Betreff:**Beschluss im Umlaufverfahren - Genehmigungsverfahren zur
technischen Sicherung des Bahnübergangs "Pepperstieg" in
Braunschweig****Organisationseinheit:****Datum:**

Stellungnahme zur geplanten Sicherung des Bahnübergangs Pepperstieg

**Stellungnahme zur
Erstmalige technische Sicherung des Bahnübergangs „Pepperstieg“
Bahn-km 8,838 in Braunschweig
Antwort zum Schreiben GP-Ze/Sblt_As8_8-01 vom 21.12.2018**

Feuerwehr

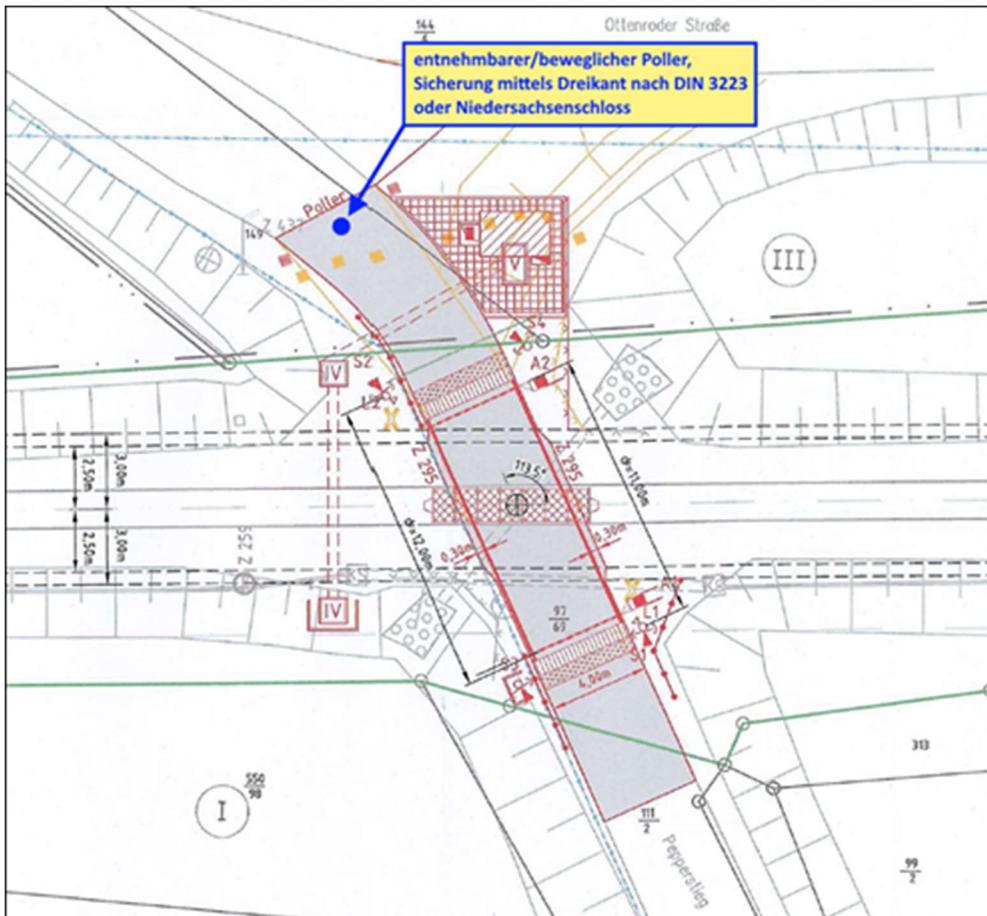
Der mittig eingezeichnete Poller soll abnehmbar ausgeführt werden, um Rettungsfahrzeugen im Bedarfsfall die Zufahrt in den Geh- und Radwegbereich zu ermöglichen (siehe nachfolgende Darstellung). Hierbei ist eine lichte Durchfahrtsbreite von mindestens 3,00 m sicherzustellen. Die Sicherung des Pollers soll mit einem Dreikant gemäß DIN 3223 oder einem „Niedersachsenschloss“ erfolgen.

Altablagerungen im Planbereich

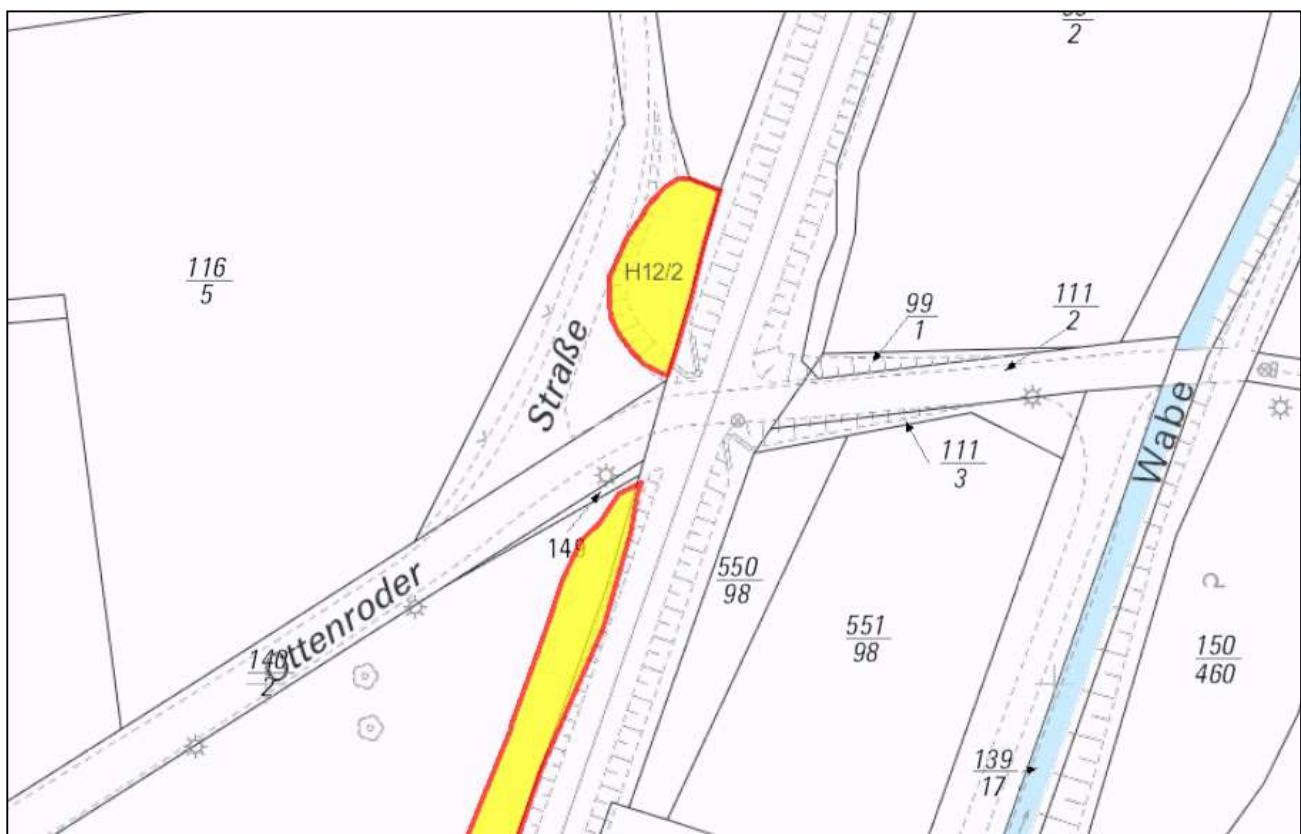
Aus Altlastensicht bestehen grundsätzlich keine Bedenken. Nach den vorliegenden Planungen ist die unmittelbar nördlich und südlich angrenzende Altablagerung H12/2 nicht von dem Bauvorhaben betroffen (s. nachfolgende Abbildung).

IKIS-Auszug BÜ Pepperstieg Einleitstelle C03

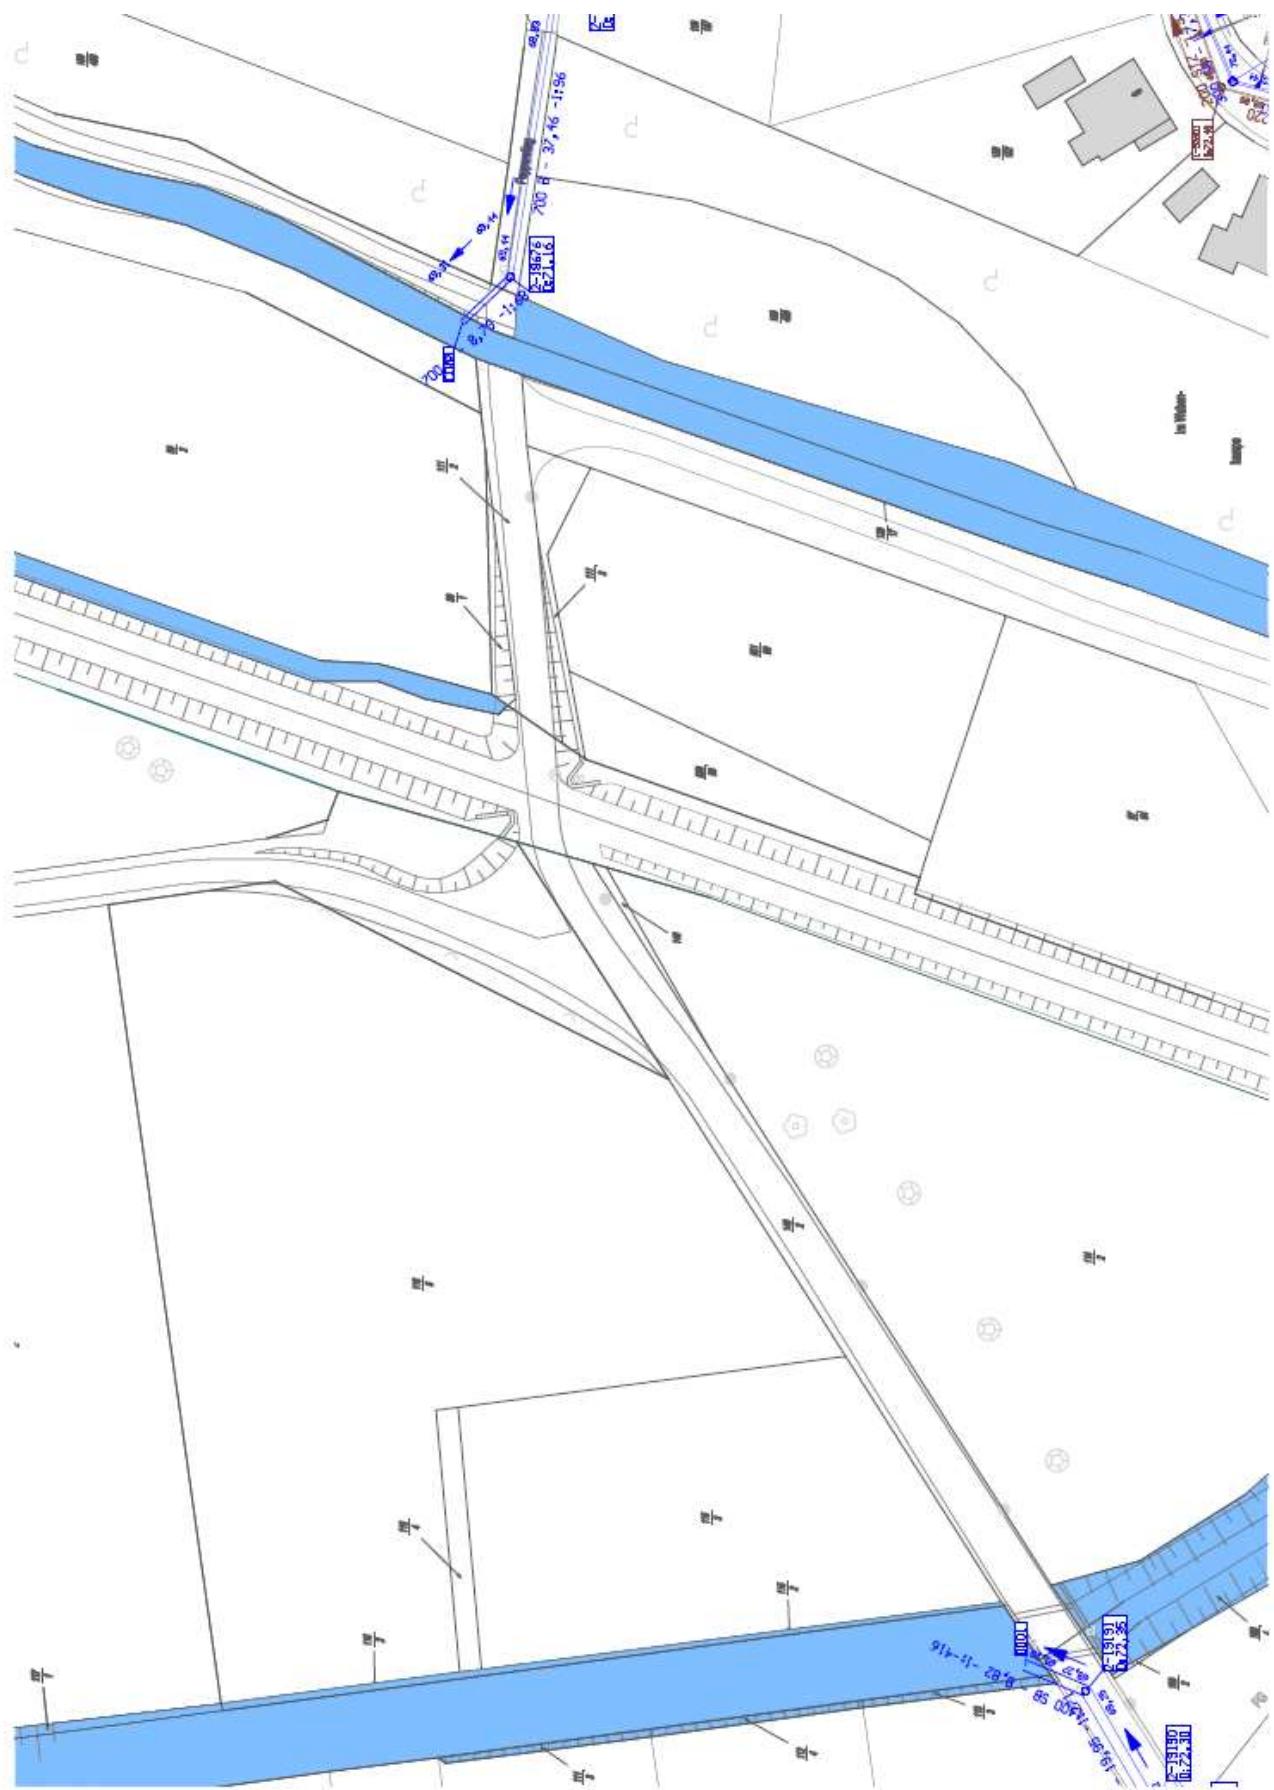
Im Bereich des Bahnüberganges Pepperstieg befindet sich die Einleitstelle C03 für einen Regenwasserkanal (700er Beton), der Teile des angrenzenden Wohngebietes Querum/Duisburger Straße entwässert (siehe Anlage 1). Diese Einleitstelle wird durch die Stadtentwässerung Braunschweig GmbH (SE|BS) über den parallel zur Bahnstrecke verlaufenden Karl-Hintze-Weg zur regelmäßigen Kontrolle angefahren. Weitere öffentliche Kanäle sind nicht betroffen. Die Zufahrten

über die Ottenroder Straße und den Karl-Hintze-Weg für die Gewässerunterhaltung der Wabe, Mit- telriede und der Schunter sind im Rahmen der Umbauarbeiten des Bahnüberganges für die Stadt- entwässerung weiterhin möglich zu machen bzw. ausreichende Durchfahrbreiten für Pump- bzw. Unterhaltungsfahrzeuge (max. 40 t) müssen gewährleistet sein.

Feuerwehr

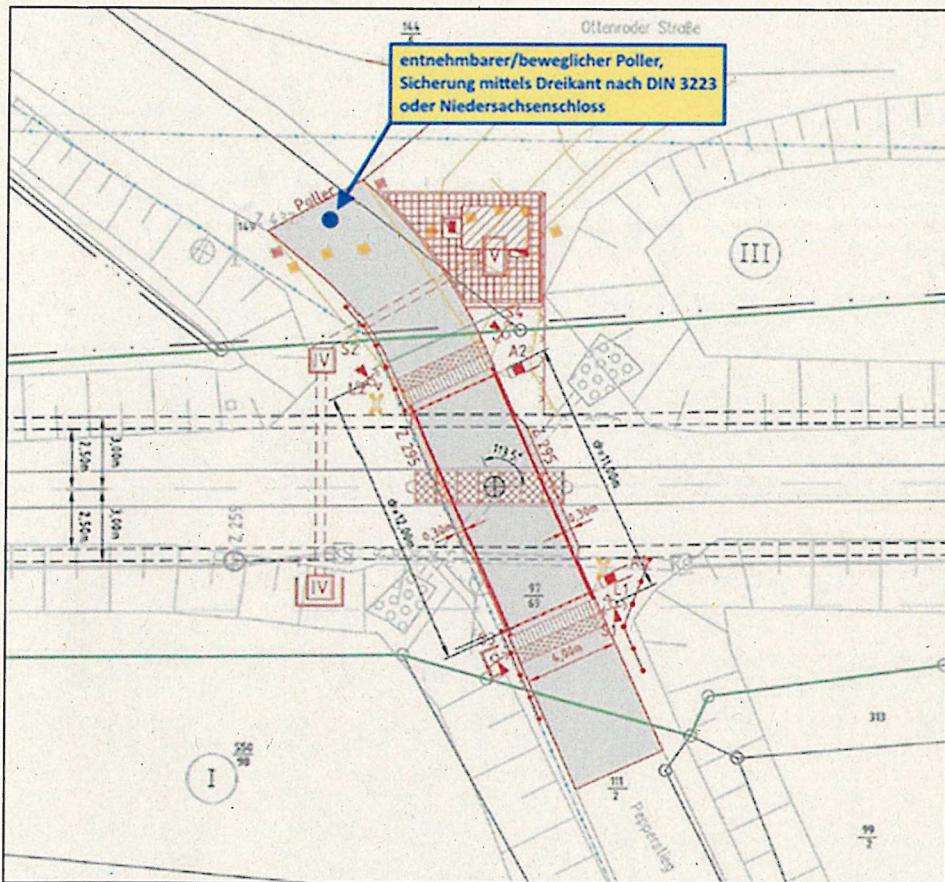
Der mittig eingezeichnete Poller soll abnehmbar ausgeführt werden, um Rettungsfahrzeugen im Bedarfsfall die Zufahrt in den Geh- und Radwegbereich zu ermöglichen (siehe nachfolgende Darstellung). Hierbei ist eine lichte Durchfahrtsbreite von mindestens 3,00 m sicherzustellen. Die Sicherung des Pollers soll mit einem Dreikant gemäß DIN 3223 oder einem „Niedersachsenschloss“ erfolgen.

Altablagerungen im Planbereich

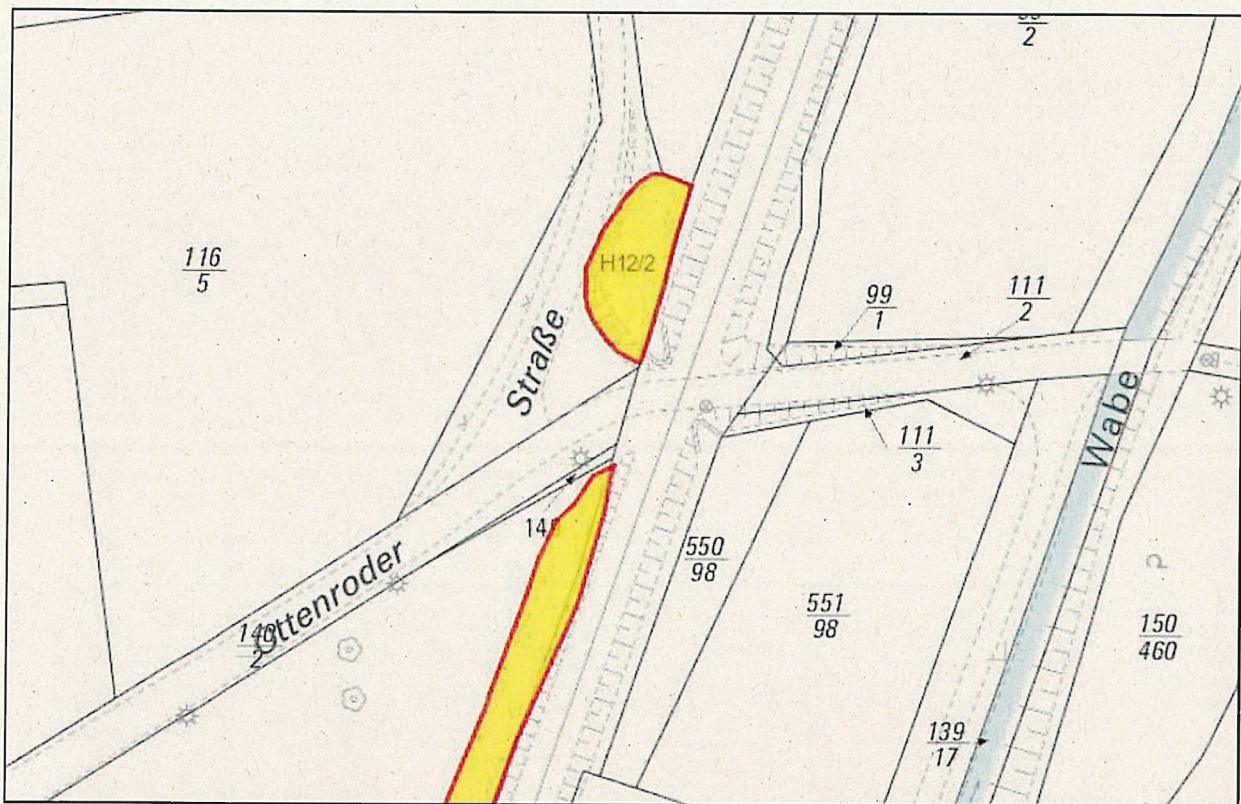
Aus Altlastensicht bestehen grundsätzlich keine Bedenken. Nach den vorliegenden Planungen ist die unmittelbar nördlich und südlich angrenzende Altablagerung H12/2 nicht von dem Bauvorhaben betroffen (s. nachfolgende Abbildung).

IKIS-Auszug BÜ Pepperstieg Einleitstelle C03

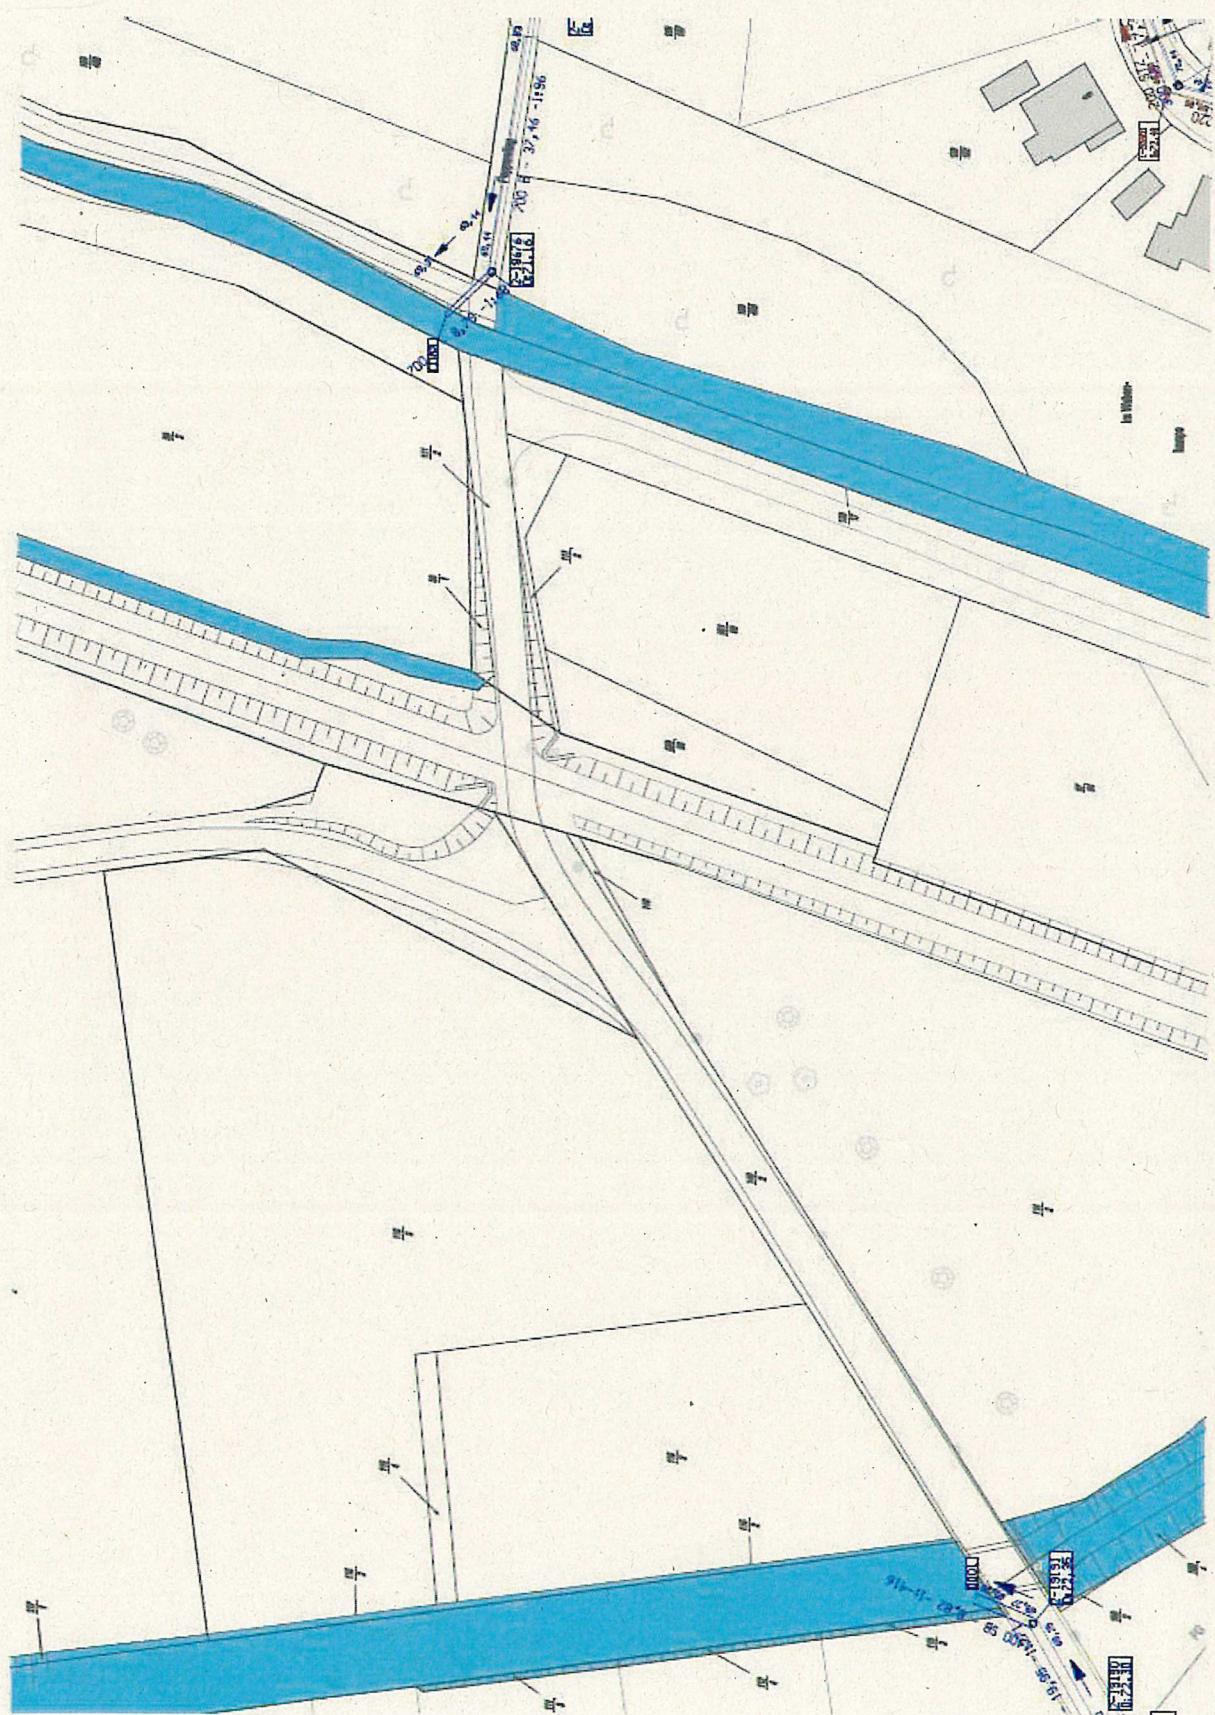
Im Bereich des Bahnüberganges Pepperstieg befindet sich die Einleitstelle C03 für einen Regenwasserkanal (700er Beton), der Teile des angrenzenden Wohngebietes Querum/Duisburger Straße entwässert (siehe Anlage 1). Diese Einleitstelle wird durch die Stadtentwässerung Braunschweig GmbH (SE|BS) über den parallel zur Bahnstrecke verlaufenden Karl-Hintze-Weg zur regelmäßigen Kontrolle angefahren. Weitere öffentliche Kanäle sind nicht betroffen. Die Zufahrten

über die Ottenroder Straße und den Karl-Hintze-Weg für die Gewässerunterhaltung der Wabe, Mittelriede und der Schunter sind im Rahmen der Umbauarbeiten des Bahnüberganges für die Stadtentwässerung weiterhin möglich zu machen bzw. ausreichende Durchfahrbreiten für Pump- bzw. Unterhaltungsfahrzeuge (max. 40 t) müssen gewährleistet sein.
